**Mémoire en réponse à l'avis délibéré  
n°2023-ARA-AP-1440 de la Mission  
Régionale d'Autorité environnementale  
(MRAe)**

Le présent document répond aux recommandations formulées par l'Autorité environnementale dans son avis délibéré n°2023-ARA-AP-1440 adopté lors de la séance du 23 mai 2023 sur le projet T9. Il revient aussi sur des compléments déjà apportés dans le cadre de l'instruction du Dossier d'Autorisation Environnementale et d'Utilité Publique (DAEUP) de T9.

Figure 5 : Coupe de la digue après les dernières études – 1 rideau de palplanche en crête et un second en risberme (PRO de T9, 2023)

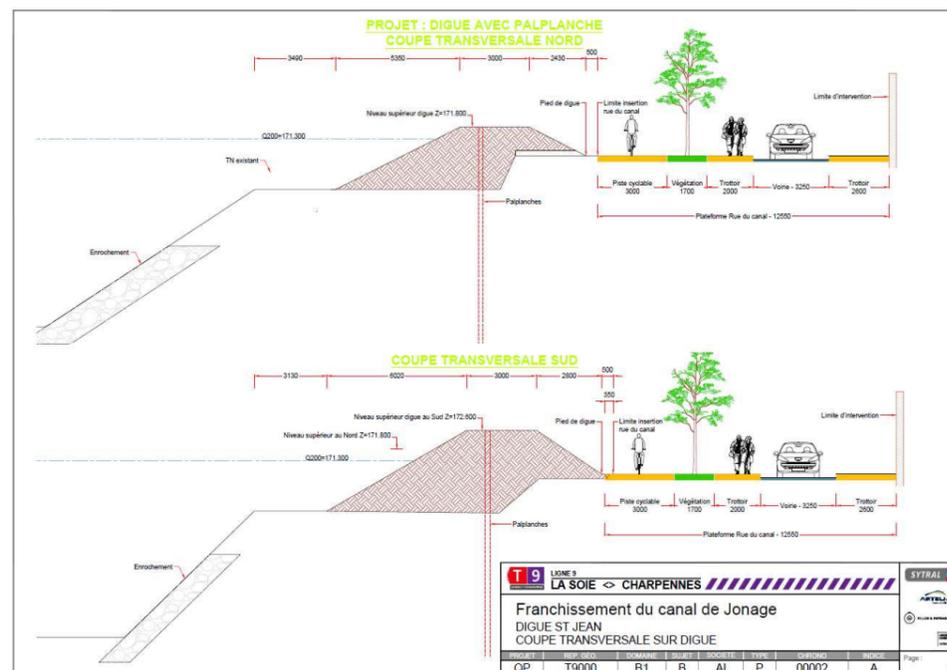
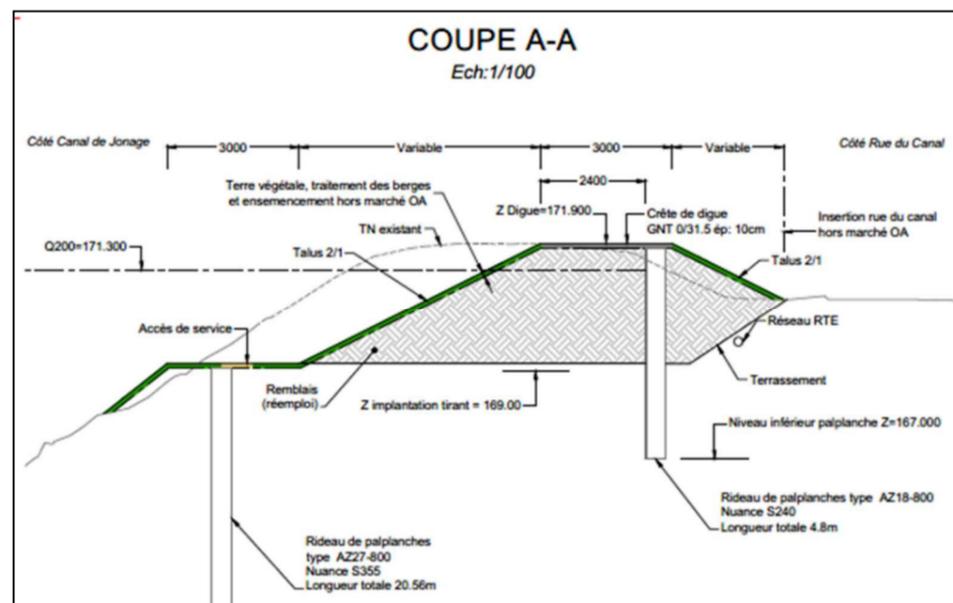
*Le dossier indique que SYTRAL Mobilités poursuit actuellement les études sur les scénarios de reconstruction de la digue.*

*L'Autorité environnementale recommande au maître d'ouvrage de finaliser les études sur les scénarios de reconstruction de la digue, de joindre l'étude d'incidence du nouveau pont sur le canal de Jonage de mai 2022, et d'en tirer les éventuelles conséquences pour l'évaluation de l'ensemble des impacts du projet qui sera à compléter sur ces bases, en particulier vis-à-vis d'une possible incidence sur la stabilité des berges.*

Les échanges avec la DREAL se sont poursuivis au cours de l'instruction de l'étude d'impact par la MRAe, afin de valider la conception du projet de restructuration de la digue sur 180 ml. Les études sont maintenant terminées, et les dernières conclusions ont été transcrites dans le dossier d'enquête publique qui est mis à disposition du public (pièces du dossier d'enquête publique et annexe hydraulique et digue). L'ensemble des pièces du dossier d'enquête et l'annexe hydraulique et digue ont en effet été reprises en conséquence.

Un deuxième rideau de palplanche a été ajouté en risberme afin d'assurer la stabilité de la digue.

Figure 4 : Coupe de la digue avant les dernières études – 1 seul rideau de palplanche en crête de digue (AVP de T9)

Figure 6 : Evolution bathymétrique du modèle « travaux » après 11 jours de calcul (Artelia, 2022)

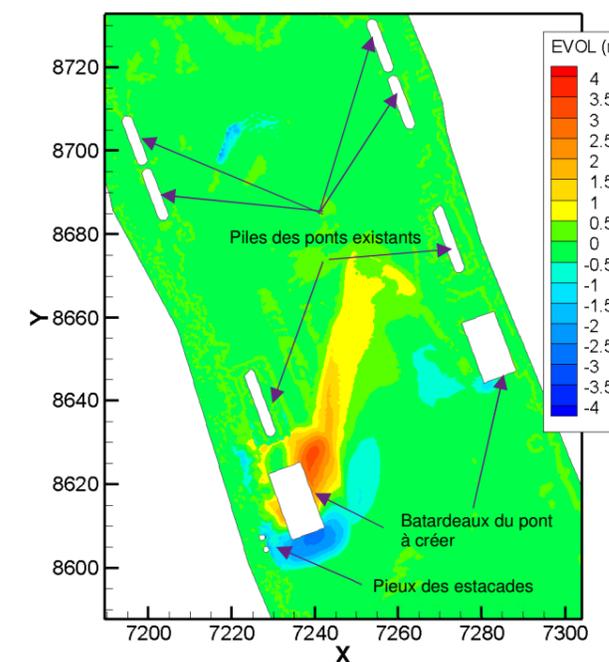
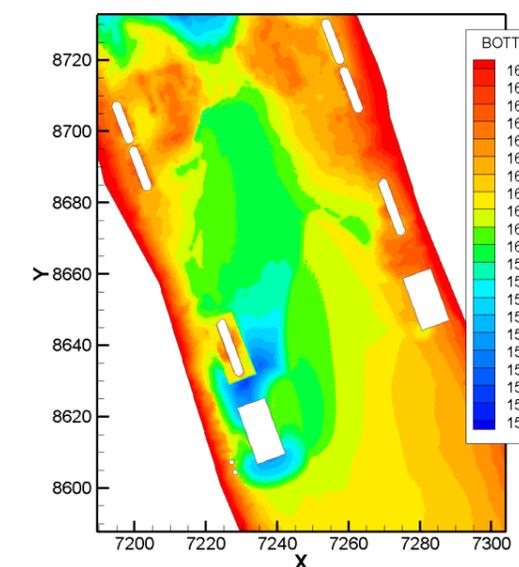
La bathymétrie du canal semble révéler des fosses à l'amont des piles de pont et à l'aval du pont de Croix-Luizet. Le bureau d'étude doit se positionner sur une possible incidence sur la stabilité des berges.

Plus que les résultats de modélisation, qui, en raison des temps de calcul conséquents, n'ont pas permis l'obtention d'un état complètement développé, ce sont les dimensions de la fosse existante à l'amont de la pile rive gauche du Pont du Roulet existant qui doivent servir de référence.

Une érosion significative est aussi observée entre la pile rive gauche du Pont du Roulet et la berge rive gauche. Une érosion similaire est simulée dans l'état projet. Cette érosion attendue à l'amont et à gauche du batardeau rive gauche va abaisser le fond du lit en pied de berge, et donc entraîner un **risque significatif de déstabilisation de cette berge**.

**E** Une étude a été réalisée afin de caractériser le risque d'affouillement et d'érosion de berge généré par les appuis dans le lit du canal. Celle-ci a montré la nécessité de créer :

Figure 11: Zonage, urbanisation et modifications urbaines dans le périmètre de T9 et dans ses environs (ARTELIA, 2023)

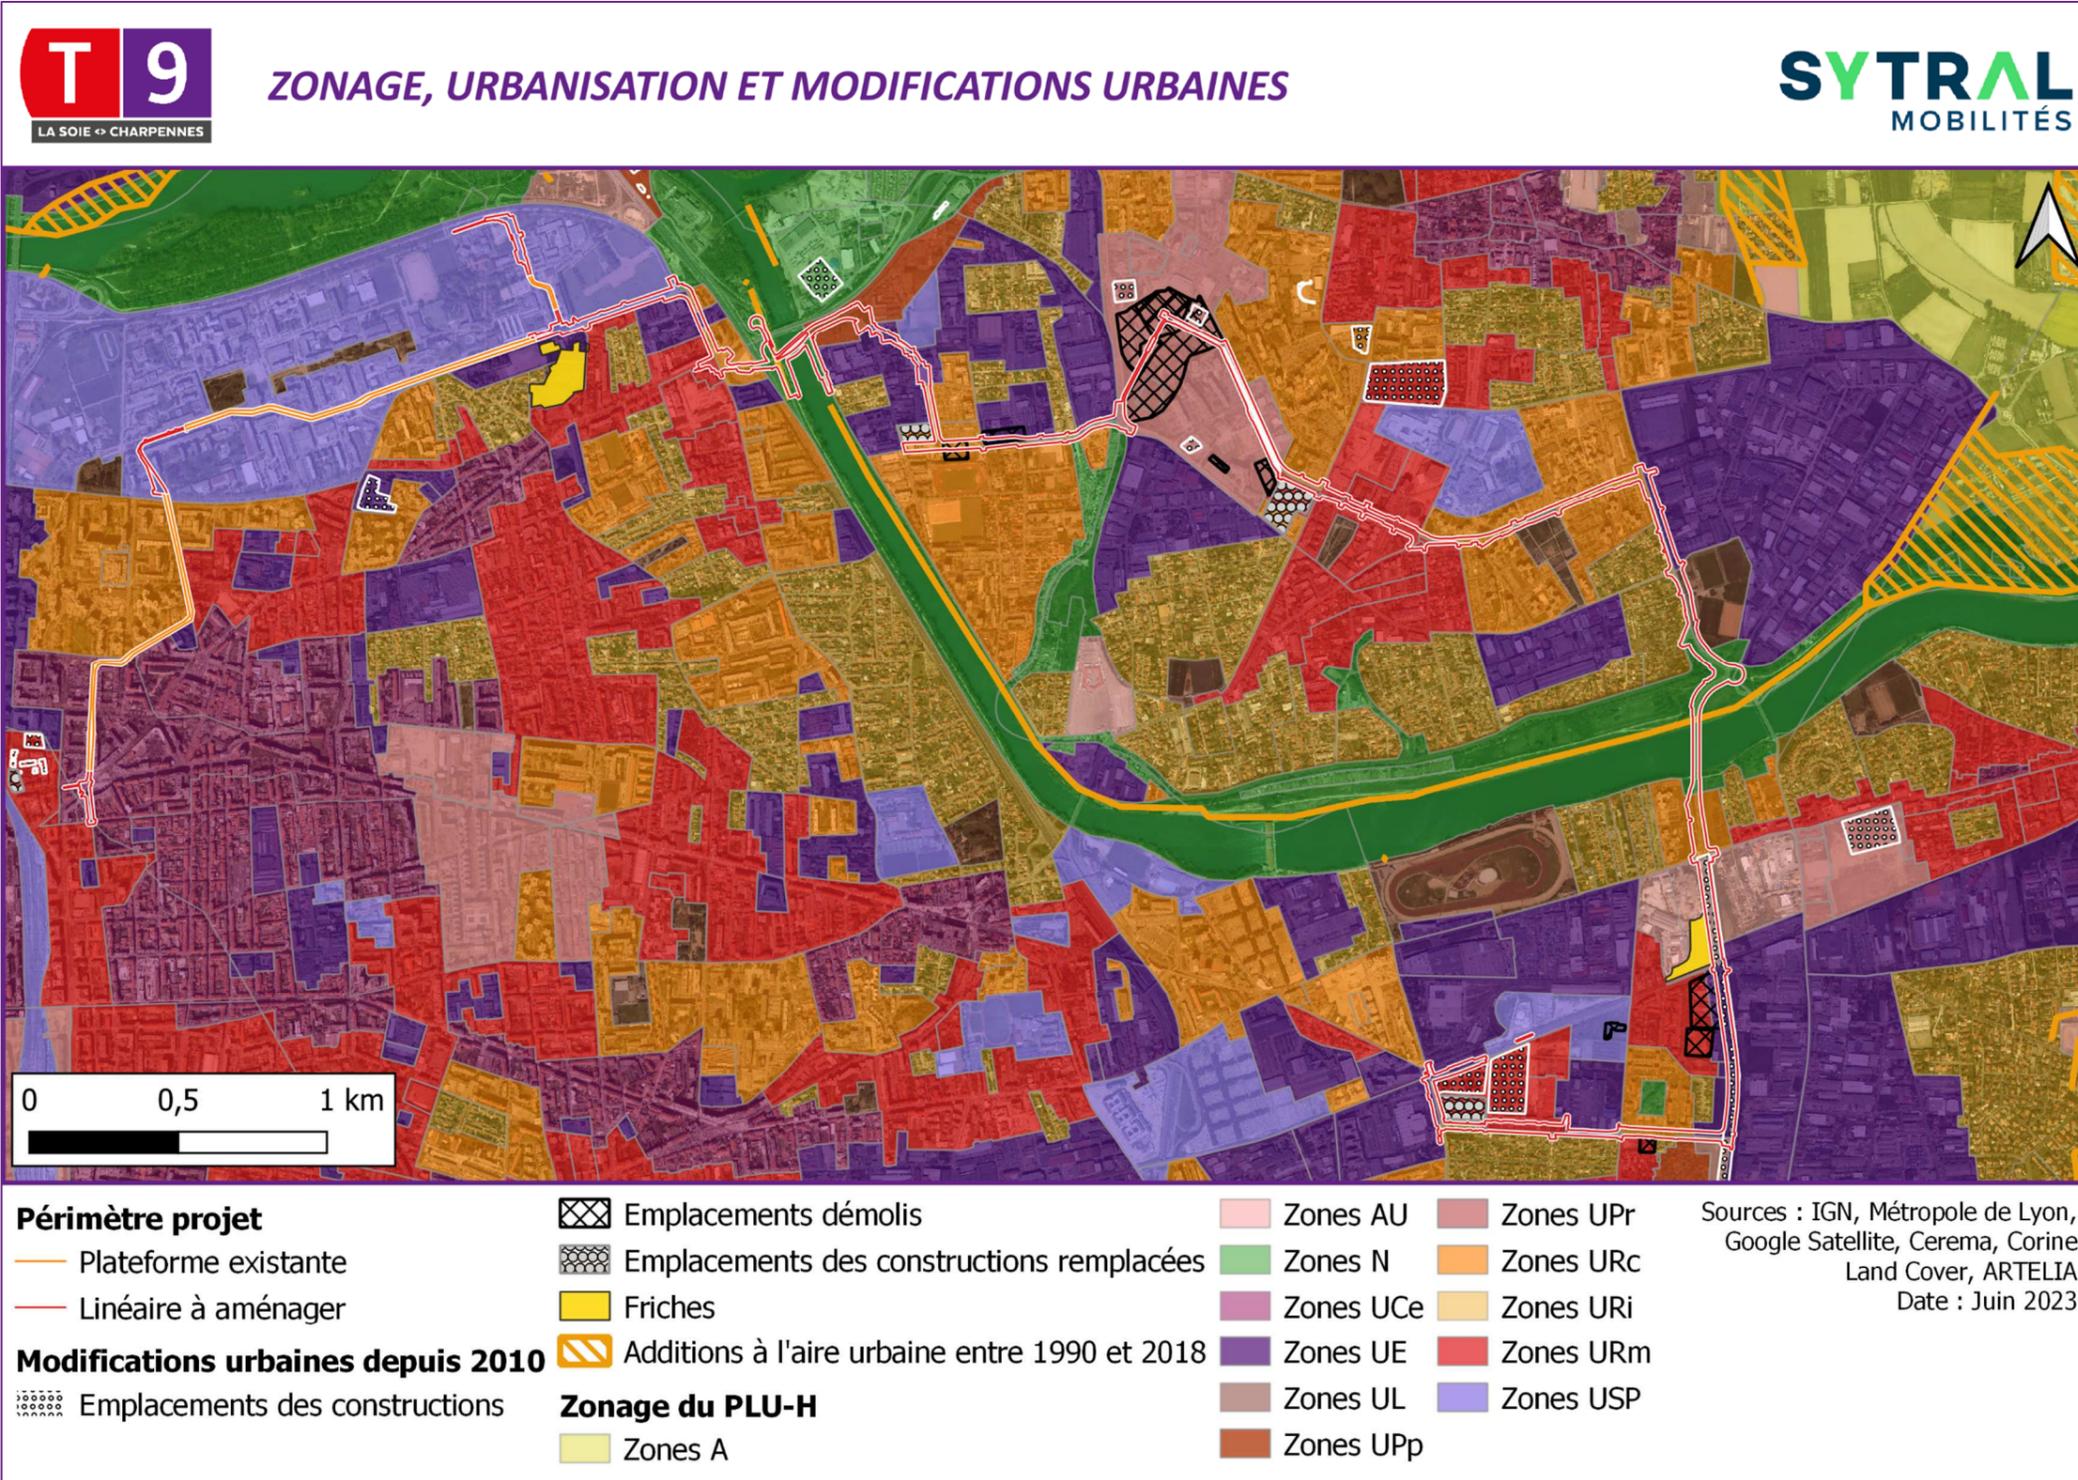
- « Évaluer la compatibilité sanitaire des sols destinés aux jardins familiaux et le risque de pollution ; analyser l'urbanisation induite du tramway, et évaluer les consommations énergétiques résultant de l'exploitation du projet, dont les déplacements évités » ;
- « Prévoir des dispositifs collectifs d'atténuation des nuisances sonores sur les tronçons de voie existante de la rue Rolland et du secteur de l'école élémentaire Lakanal, ainsi que la pose de voie anti-vibratile pour un tronçon de la voie nouvelle sur le secteur Saint-Jean, à Villeurbanne » ;
- « Finaliser les études sur la restructuration de l'ensemble des lignes de transport en commun concernées » ;
- « Présenter un résumé plus court de l'étude d'impact ».

L'analyse des dynamiques d'urbanisation sur ces communes, déjà urbanisées, et des orientations données par les documents-cadres en matière d'urbanisme (Plan Local d'Urbanisme et d'Habitat de la Métropole de Lyon en particulier) montre cependant que les développements à venir devraient prendre la forme d'une densification et d'un renouvellement plus que d'un étalement ou de créations ex-nihilo.

T9 passe en effet par des espaces déjà densément urbanisés, qui accueillent des espaces de renouvellement urbain et où le développement de l'urbanisation se fait sous la forme :
